3 2^{ÈME} PARTIE : RÉPONSES AUX QUESTIONS ET COMMENTAIRES

Cette section présente les réponses de Saint-Laurent Énergies aux questions et commentaires de la Direction des évaluations environnementales (Dossier no. 3211-12-134) déposés le 6 avril 2010.

Carte 9

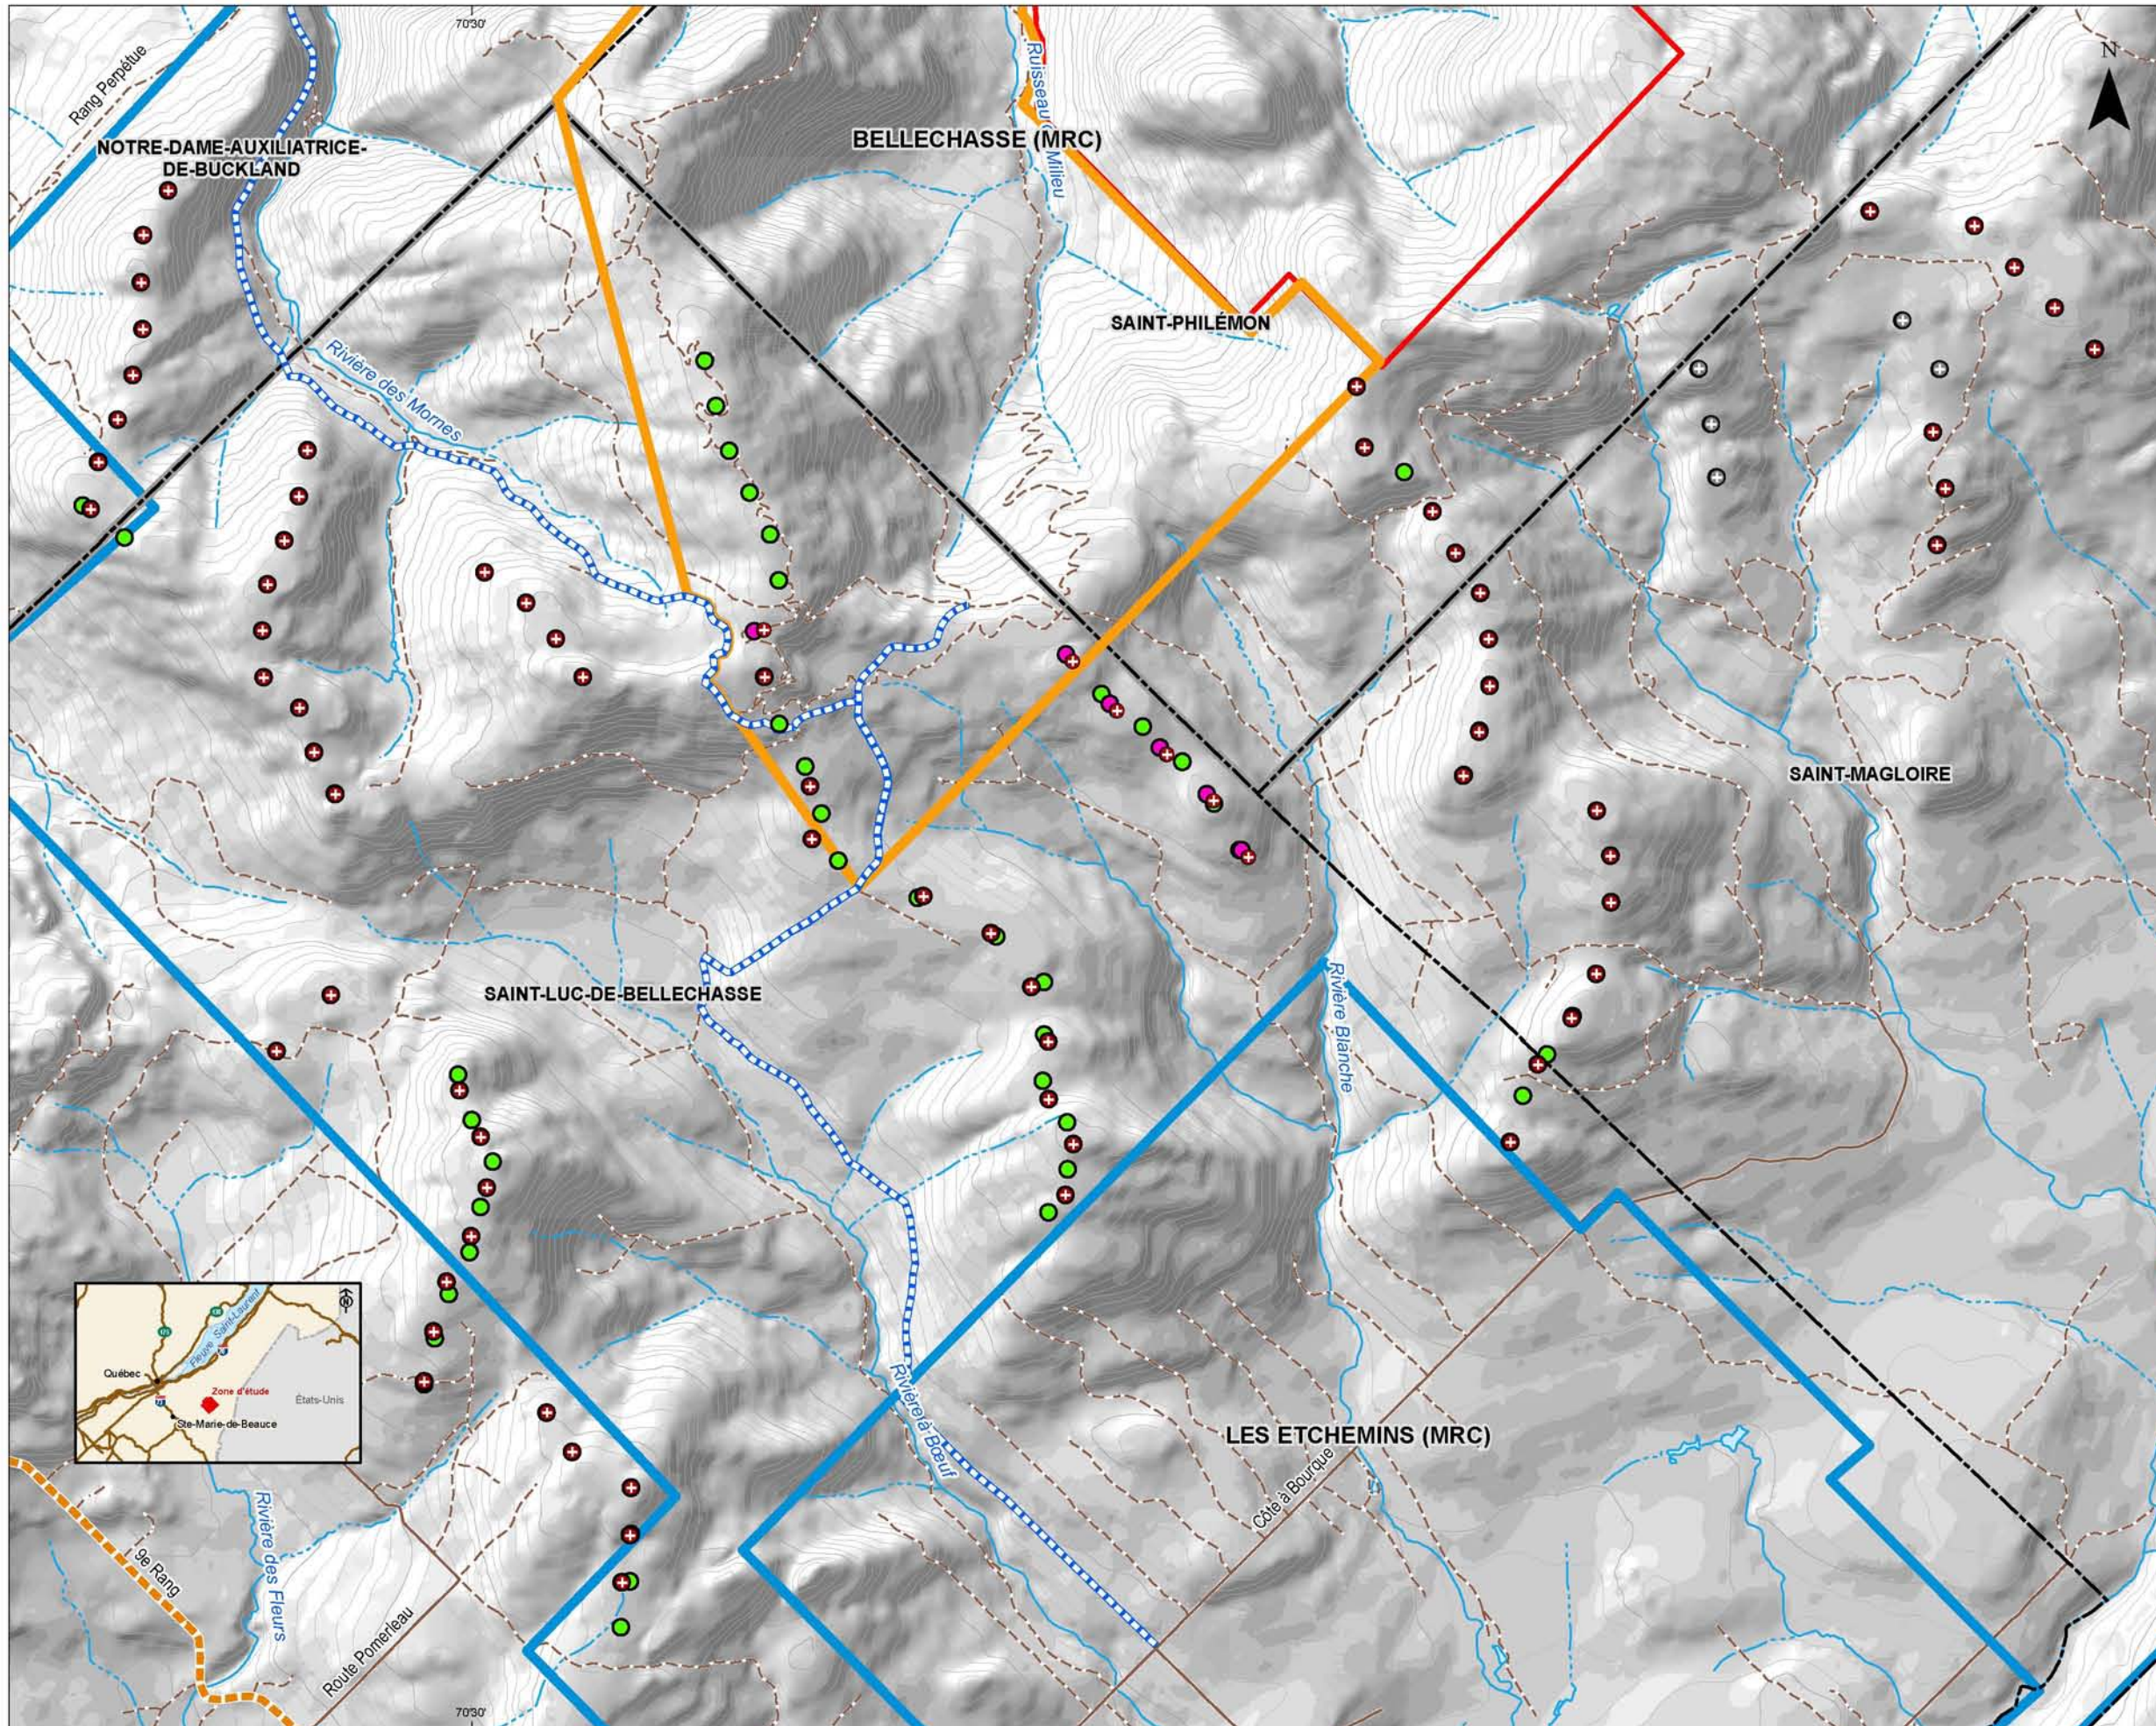
QC-115 À la page 53, selon le MSSS, l'initiateur mentionne que « *par ces différents gestes et efforts, Saint-Laurent Énergies répond aux demandes et préoccupations du milieu, et ce, tant sur le plan réglementaire et environnemental que du respect des utilisateurs du milieu.* » L'initiateur devrait faire état du nombre total d'emplacements qui ont été évalués dans le cadre de la recherche de la variante sélectionnée. Ces variantes pourraient être présentées sur une carte et un tableau, en fonction des contraintes réglementaires et environnementales à respecter. L'initiateur pourrait ensuite expliquer pourquoi la variante retenue est préférable aux autres variantes, ce qui rendrait cette section plus conforme à la directive de l'étude d'impact.

RQC-115 Saint-Laurent Énergies a étudié différentes variantes dans le cadre de son projet. De celles-ci, trois ont obtenu une attention particulière, soit :

- Implantation initiale proposée à Hydro-Québec au moment de la soumission;
- Implantation modifiée en mars 2009;
- Implantation proposée en décembre 2009, dans le cadre de l'étude d'impact sur l'environnement (à laquelle 5 positions alternatives furent ajoutées en mai 2010).

Le tableau suivant présente les principales modifications apportées au projet, alors que ces trois implantations sont illustrées sur la carte 9.

Projet : 605613
Fichier : 605613_C10_mh_Q144_100518.mxd

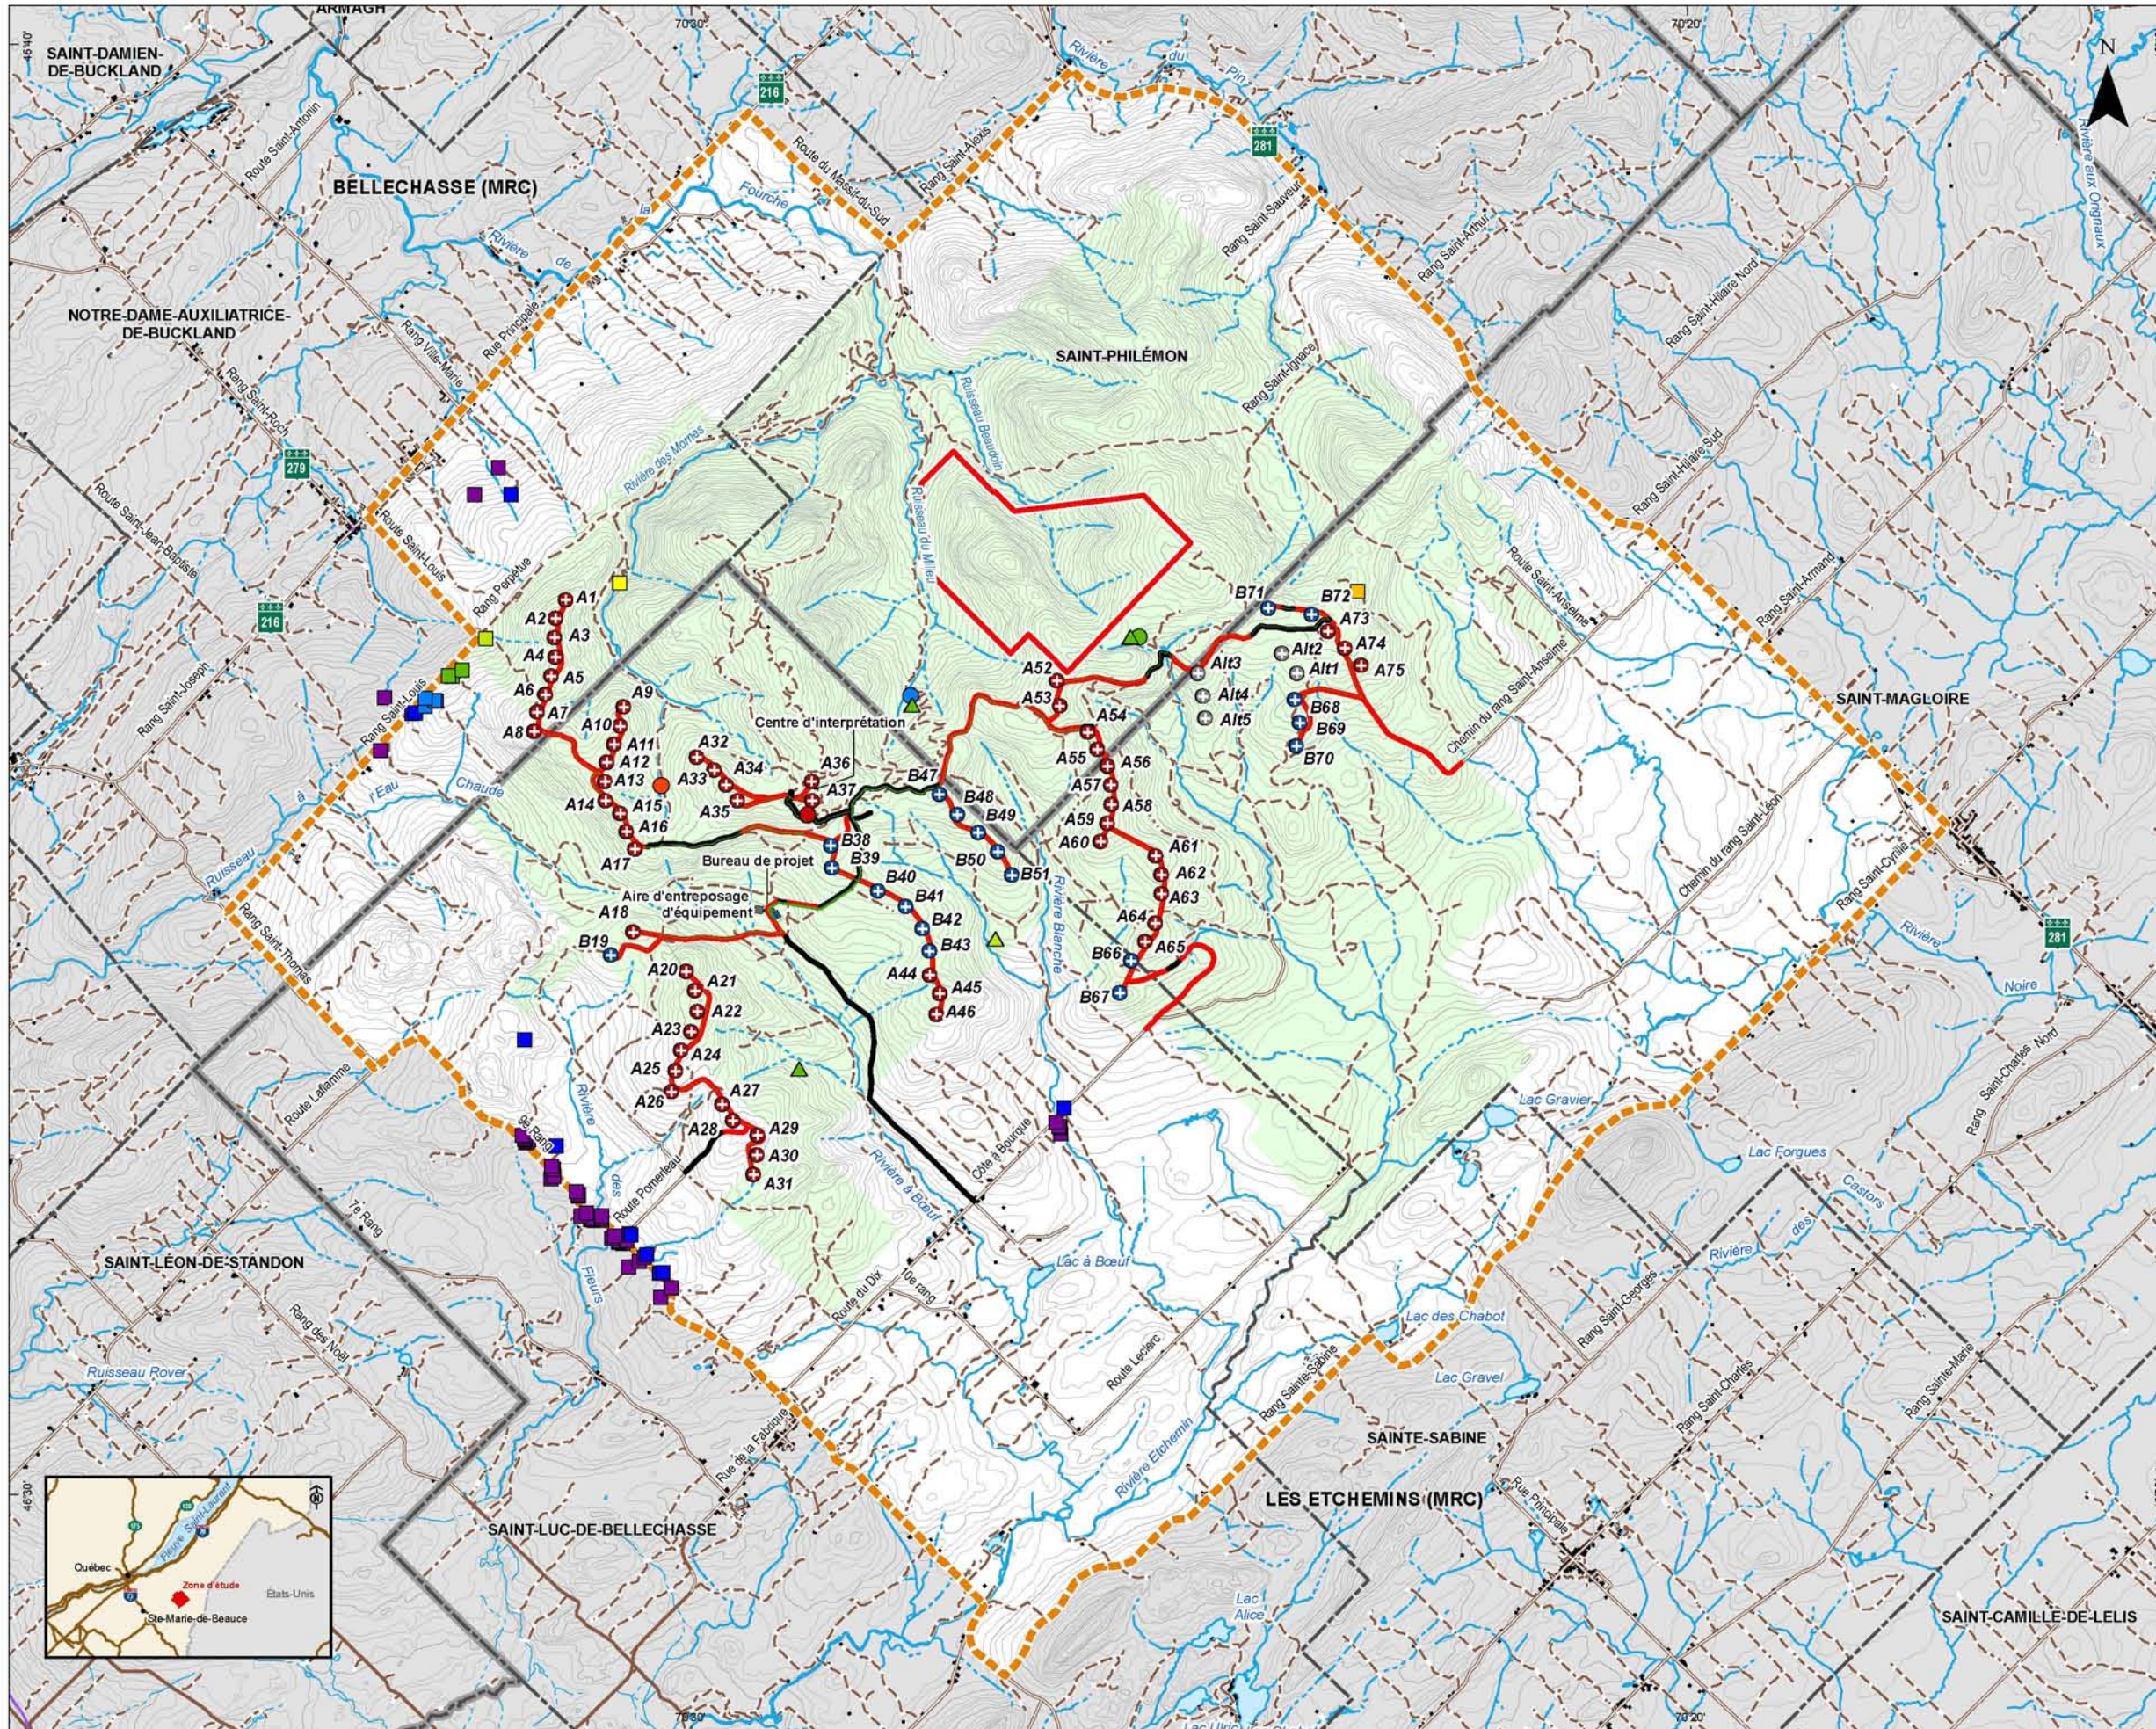
QC-144 À la page 496, on mentionne « qu'aucune éolienne ne sera implantée à moins de 500 m de toute habitation; cette distance s'étend à 1 500 m dans le cas de la municipalité de Saint-Luc-de-Bellechasse. » L'initiateur devrait fournir un tableau présentant le nombre de bâtiments (résidences, refuges, autres) présents selon la distance par rapport à l'éolienne la plus proche, par tranches de 100 m à partir de 500 m jusqu'à 1 000 m, puis par tranches de 250 m jusqu'à 2 000 m. Il pourrait également fournir une carte pour représenter les bâtiments en fonction de la distance par rapport aux éoliennes.

Figure 2 Diagramme des vents de la zone d'étude

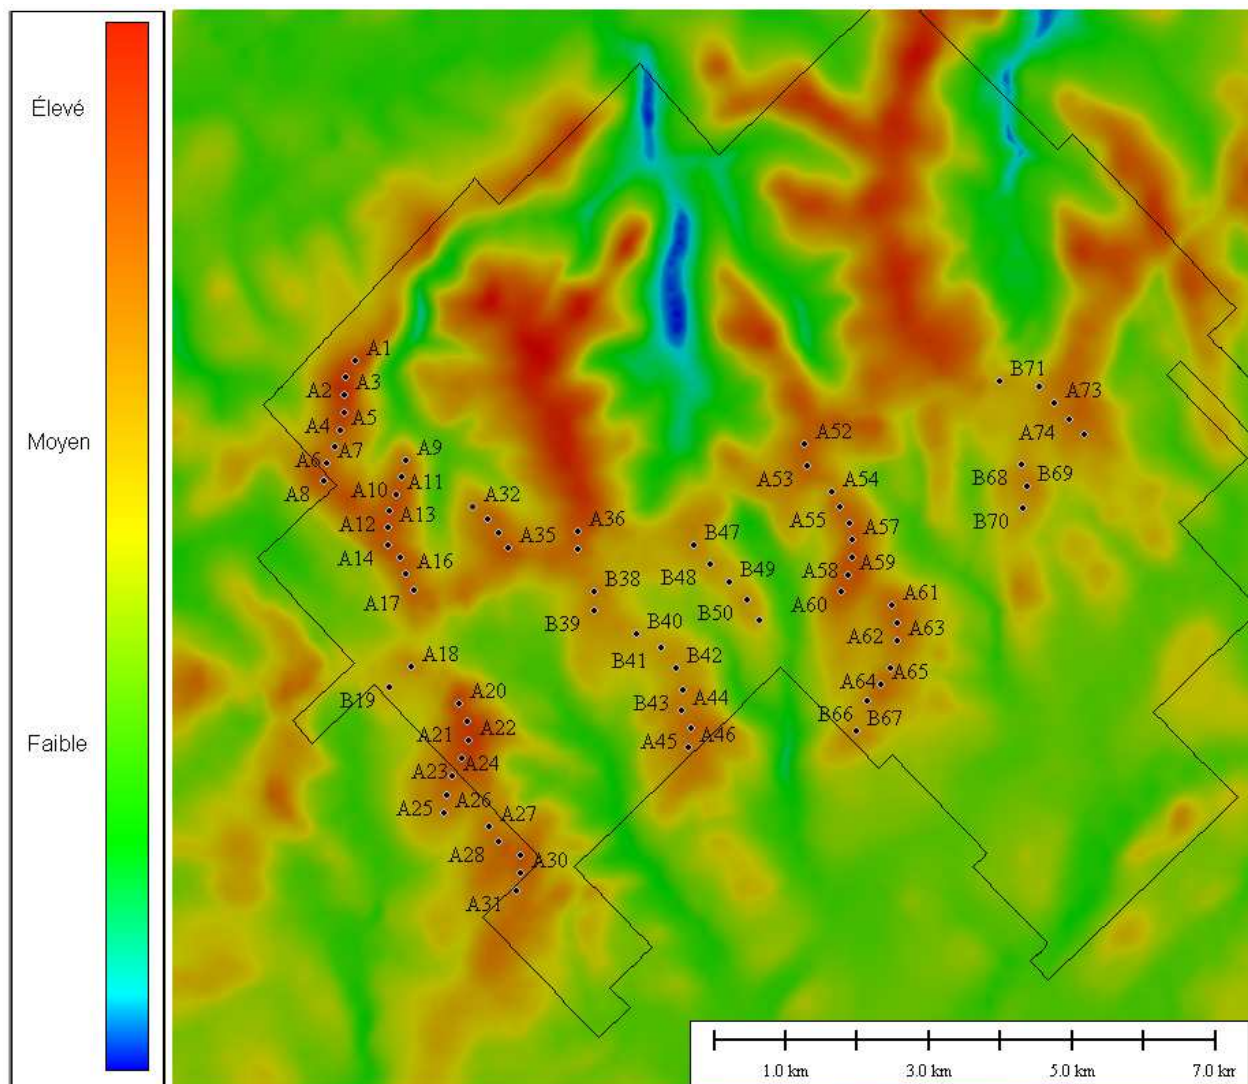
QC-160 À la page 31, figure 2.1 sur le diagramme des vents, il n'y a aucune référence à cette figure dans le texte. Ajouter à la page 30 et à expliquer.

RQC-160 Le diagramme des vents est présenté pour démontrer que Saint-Laurent Energies n'a pas utilisé toutes les localisations les plus énergétiques pour son agencement. Plutôt, SLÉ a conçu un agencement qui démontre un équilibre entre la productivité énergétique et la réduction des impacts environnementaux. Une version de cette même figure, cette fois-ci avec l'agencement inclus, est présentée ci-dessous.
